# 事業場調査結果事例集

関東管区行政評価局

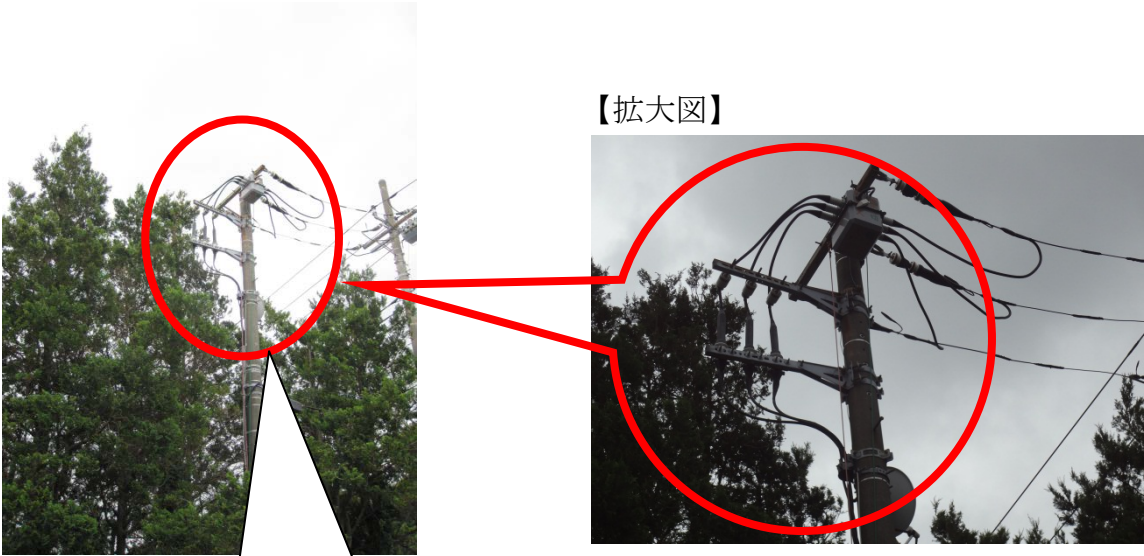
事例No.	1
<b>【事例概要（件名）】</b> 自家用電気工作物に危険表示がない例	
<b>【事例の内容】</b> 技術基準第 23 条第 1 項では、「高圧又は特別高圧の電気機械器具、母線等を施設する発電所又は変電所、開閉所若しくはこれらに準ずる場所には、取扱者以外の者に電気機械器具、母線等が危険である旨を表示するとともに、当該者が容易に構内に立ち入るおそれがないように適切な措置を講じなければならない。」とされている。 しかし、当該事業場の自家用電気工作物を見たところ、キュービクルに危険表示が貼付されていない状態となっている。	
<b>【写真】</b> 	
<b>【主任技術者等の意見】</b> 主任技術者等は、「キュービクルの表面に粉が付着し、危険表示を貼付できない状態となっているため、表面を修繕し、危険表示を貼付する必要がある。」としている。
